WIR.FiZP.271.1.62.2020

Wyjaśnienia treści SIWZ

Dotyczy przetargu nieograniczonego pn. „Przebudowa ronda im. Żołnierzy Wyklętych w Kraśniku” w ramach projektu pn.: „Rewitalizacja Miasta Kraśnik”.

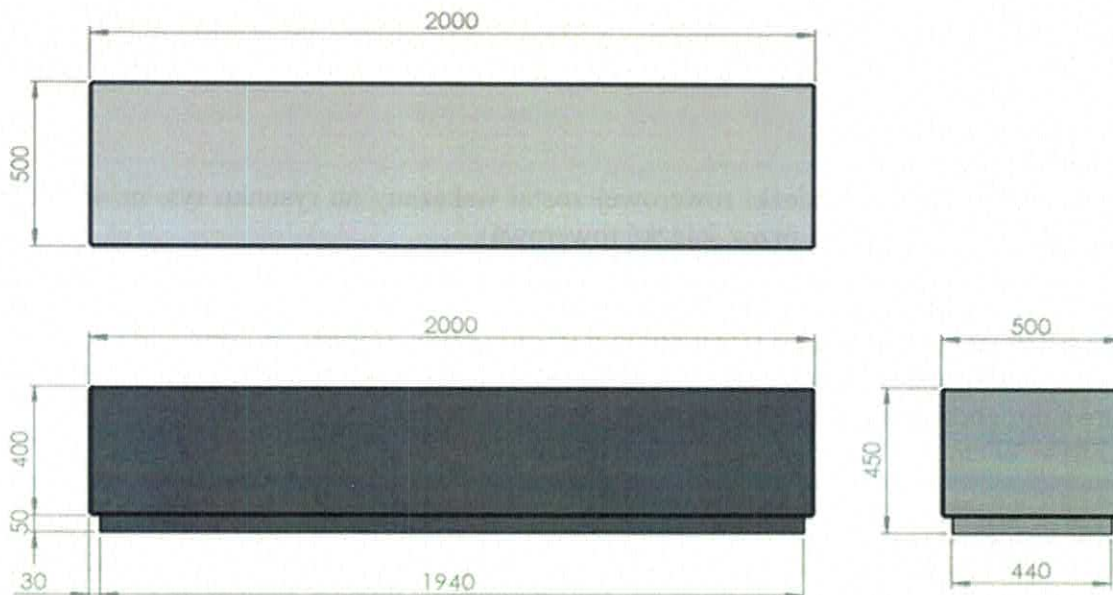
Prosimy o wyjaśnienie w jaki sposób została oszacowana objętość nasypu w pozycji 2 przedmiaru "Załącznik nr 7 - Przedmiar cz II – skorygowany". Na podstawie naszego modelu całkowita objętość nasypu pod alejki wynosi około 1000 m³+ nasyp po rozbiórce budynku około 4500 m³. Prosimy o weryfikację przedmiaru, ponieważ obecnie zamieszczone mogą wprowadzać wykonawców w błąd.

Przedmiar robót przy wynagrodzeniu ryczałtowym jest dla wykonawców punktem wyjścia dla przeprowadzenia własnych kalkulacji na podstawie projektu budowlanego i przedstawienia oferty. Dlatego też Wykonawca powinien we własnym zakresie wycenić objętość nasypu.
